Věc: Vysvětlení, změna zadávací dokumentace č. 3

K veřejné zakázce v nadlimitním režimu na stavební práce s názvem: „**Dostavba kampusu LF UP v Olomouci**“, zadávané v otevřeném řízení, uveřejněné ve VVZ pod evid. č.: **Z2022-039114**, Vám v souladu se zákonem č. 134/2016 Sb., o zadávání veřejných zakázek, v účinném znění, (dále jen „Zákon“) sdělujeme následující vysvětlení a změnu zadávací dokumentace:

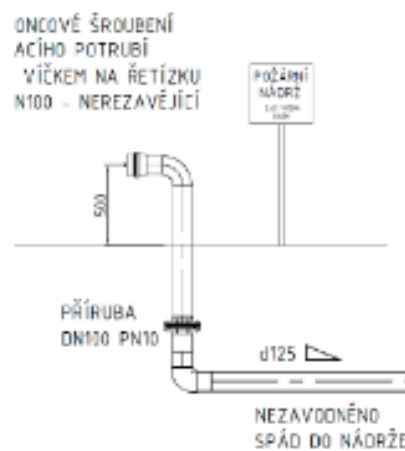
V oddíle **SO-01.D.1.4.14.2 - Gastro – chlazení** u položky č. 163 chybí MJ. Žádáme o její doplnění.

D D7 ŠOKER

163	K	Pol496	Ø 28		25,000
-----	---	--------	------	--	--------

Zadavatel uvádí, že měrná jednotka "m" byla doplněna, revidovaný soupis stavebních prací, dodávek a služeb je součástí této změny zadávací dokumentace.

DETAIL SLOUPKU PRO
NAPOJENÍ SAVICE M 1:25

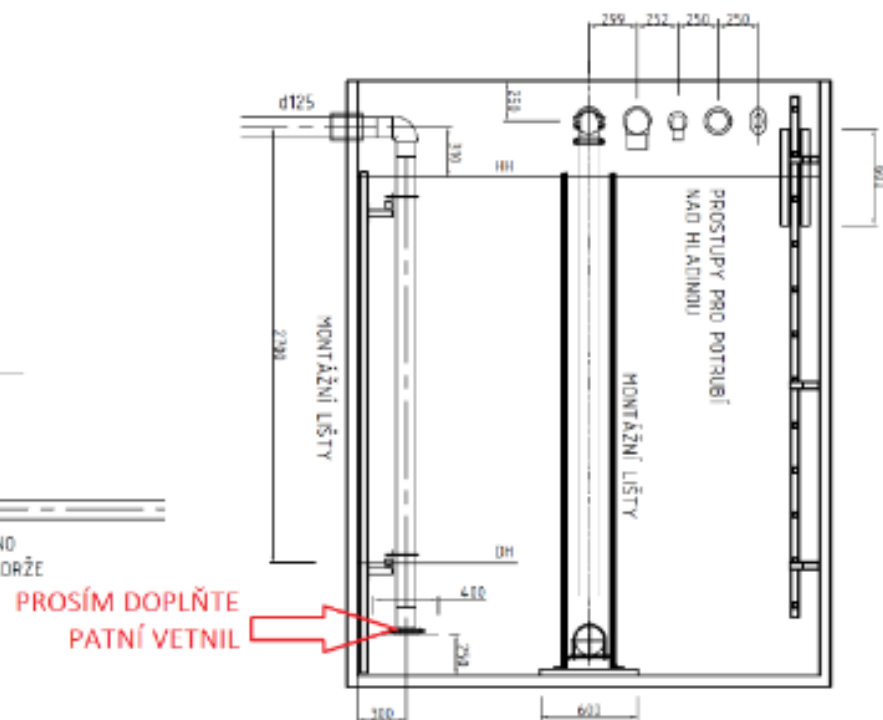
SHZ – doplnění patního ventilu s vypouštěním

Žádáme o doplnění patního ventilu s vypouštěním, který by měl být doplněn do nádrže a do rozpočtu SHZ, viz obrázek.

Byla provedena revize výkresu D.1.4.9-4_Nadrz_R01.pdf. V této revizi došlo k doplnění patní klapky a vypouštěcího kohoutu na sacím potrubí požární vody. Došlo také k doplnění těchto komponent do revidovaného soupisu stavebních prací, dodávek a služeb, který je součástí tohoto doplnění zadávací dokumentace.

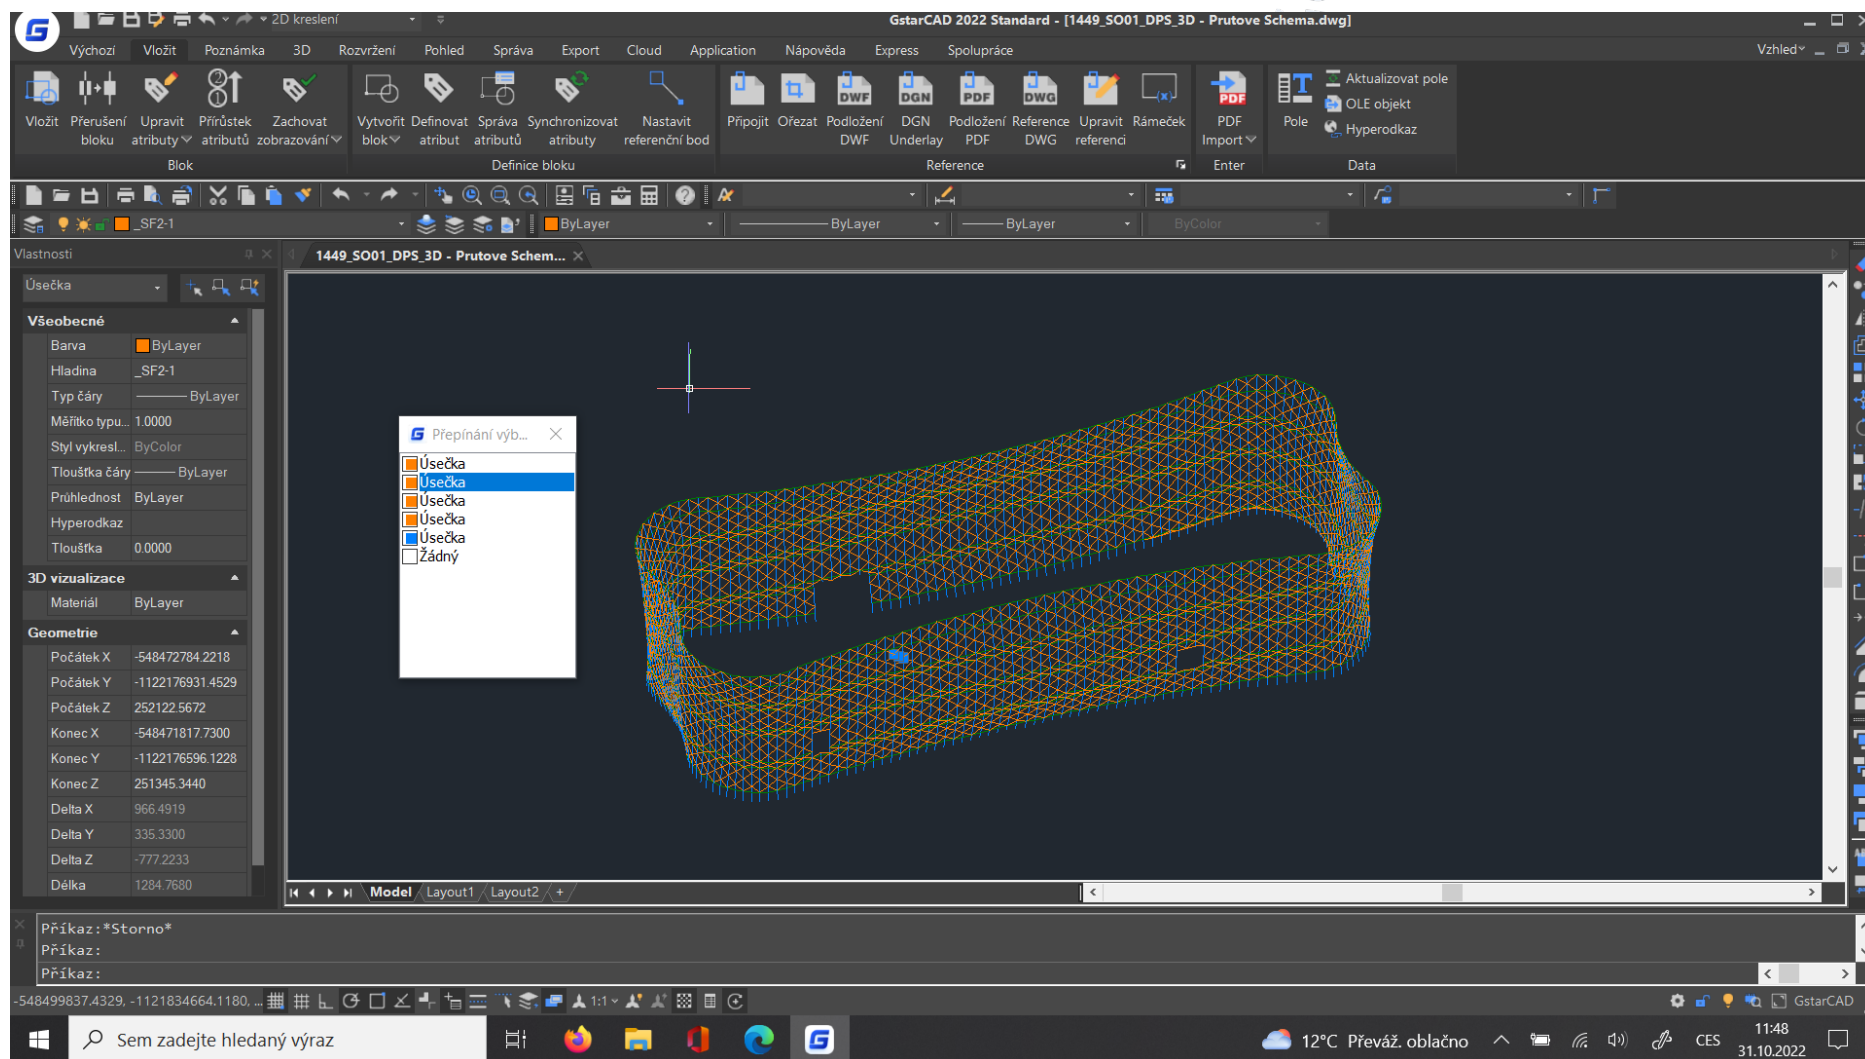
1. S ohledem na obtížnost a členitost navržené fasády a v zájmu zpracování kvalitní nabídky, žádáme zadavatele o zaslání projektové dokumentace pro část veřejné zakázky „Fasáda objektu“ v DWG formátu.

Zadavatel dodává orientační prostorové schéma fasády:
